改善箇所説明図

不具合の内容

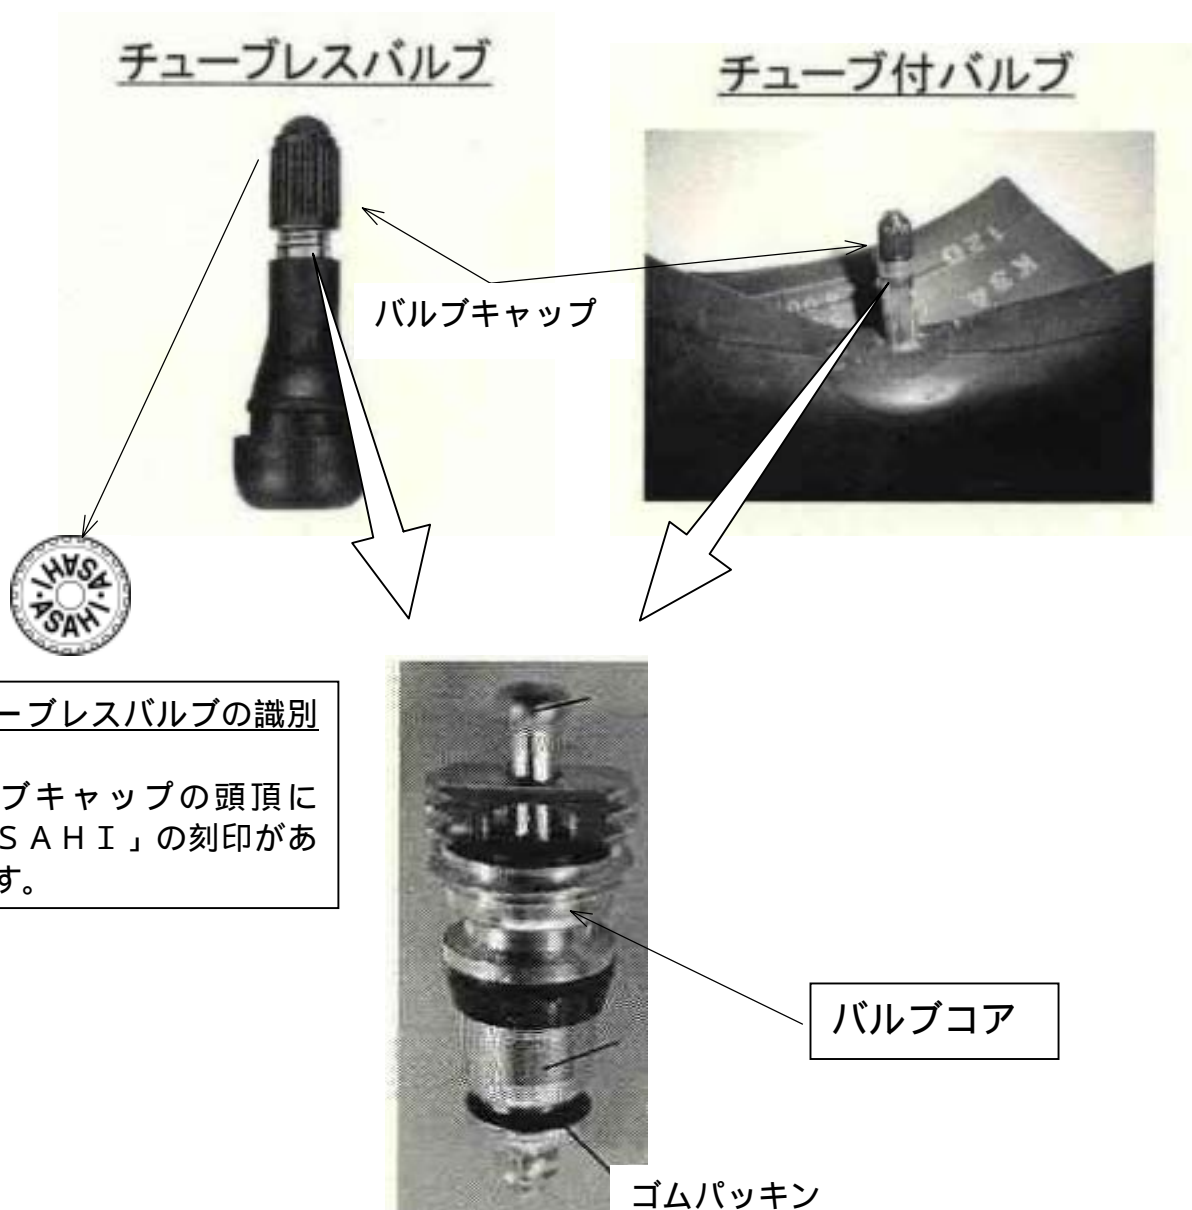
タイヤにエア充填するためのバルブコアにおいて、ゴムパッキンの材質が不適切なため、エア充填及びエアチェックを行った際にゴムパッキンのシールがずれるものがあり、エアが僅かずつ洩れるおそれがある。

(ただし、シール性のあるバルブキャップが取り付けられているものは洩れるおそれがない。)

バルブコアを対策品と交換する。

注： は交換部品を示す。
